<b>COMMUNE : Saint-Féliu d'Avall</b>  <b>NATURE DE L'OPERATION :</b>  <b>Centrale Photovoltaïque Lac des Bouzigues</b>	<b>Participants DDTM</b> ➤ Alette Lapostole ➤ Clémentine Debat-Burkath
	<b>Rédacteur</b> ➤ Claire GAUTIER paysagiste conseil

### Visite de site

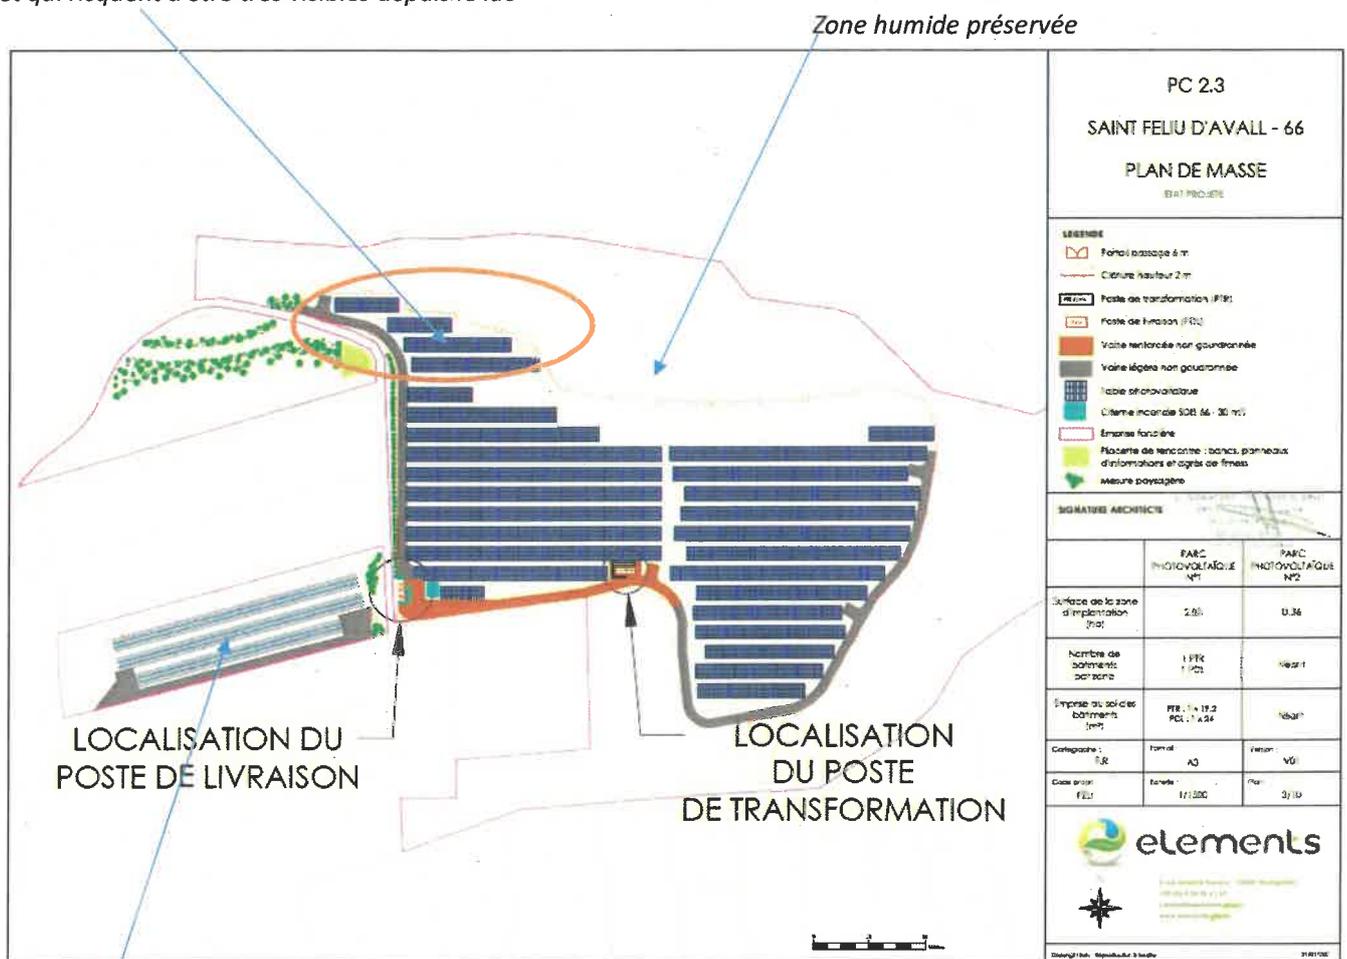
*Tables trop proches de la zone humide et qui risquent d'être très visibles depuis le lac*

*Parcelle dont les tables seront très visibles et qui vont dévaluer l'ensemble de la prairie au sud*

**Pour maintenir la surface de tables prévues au projet, ne pourrait-on pas supprimer les 4 lignes au nord en agrandissant la surface des tables PV de la parcelle ouest, sur laquelle on pourrait recomposer une bordure végétale plus importante et ainsi préserver la qualité de la prairie au sud ?**
